固体廃棄物貯蔵庫第10棟の設置に係る 実施計画の変更について

2021年12月1日（第2回）

東京電力ホールディングス株式会社

2 - 2. 実施計画変更箇所

■ 実施計画Ⅲ変更箇所

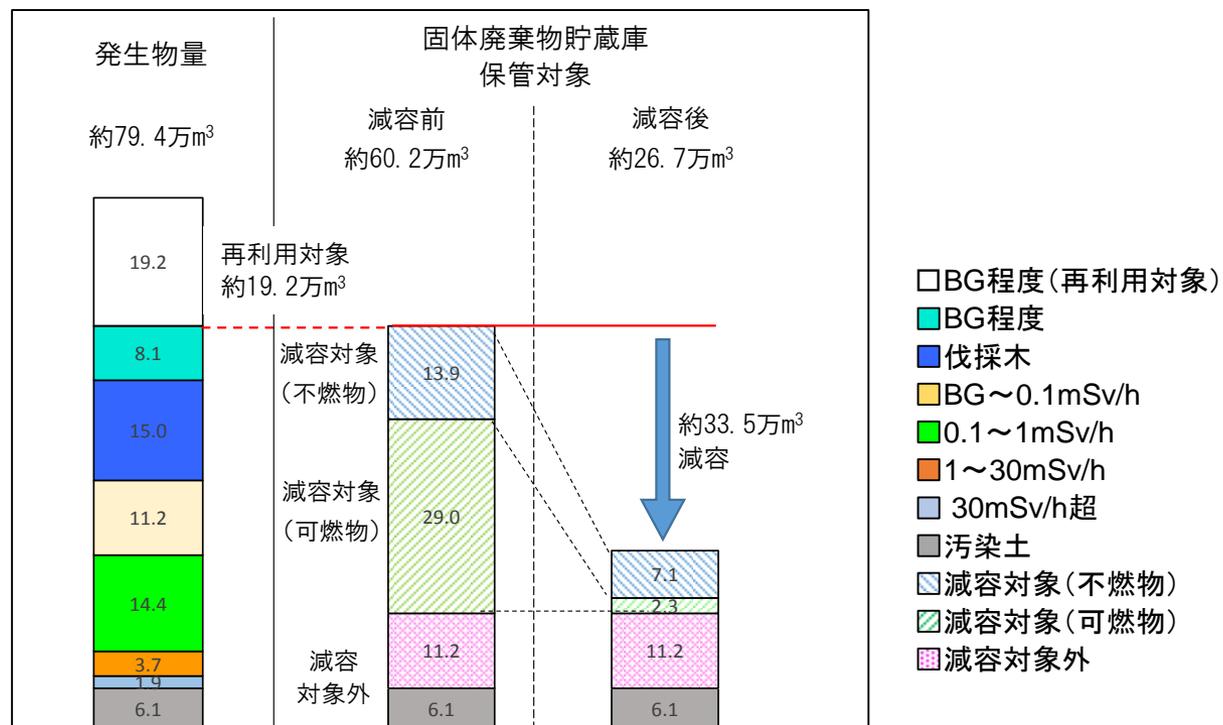
実施計画Ⅲ記載事項	変更内容
第1編	第42条の2（放射性気体廃棄物の管理）表42の2-1 添付1,2（管理区域図等）	表42の2-1 固体廃棄物貯蔵庫第9棟及び第10棟排気口を測定箇所に追加 添付1,2 管理区域図等に固体廃棄物貯蔵庫第10棟を追加
第2編	第89条（放射性気体廃棄物の管理）表89-1 添付2,2-1（管理区域図等）	表89-1 固体廃棄物貯蔵庫第9棟及び第10棟排気口を測定箇所に追加 添付2,2-1 管理区域図等に固体廃棄物貯蔵庫第10棟を追加
第3編	2 放射性廃棄物等の管理に関する補足説明 2.1.1 放射性固体廃棄物等の管理 2.1.1.3 対象となる放射性固体廃棄物等と管理方法 2.2.2 敷地内各施設からの直接線ならびにスクリーン線による実効線量 2.2.2.2 各施設における線量評価	表2.1.1-1-1 一時保管エリアの保管容量，受入目安表面線量率一覧表に固体廃棄物貯蔵庫第10棟を追加 図2.1.1-1 一時保管エリア配置図に固体廃棄物貯蔵庫第10棟を追加 2.2.2.2.5 施設からの線量評価対象に固体廃棄物貯蔵庫第10棟を追加 これに伴う線量評価結果，関連記載を更新
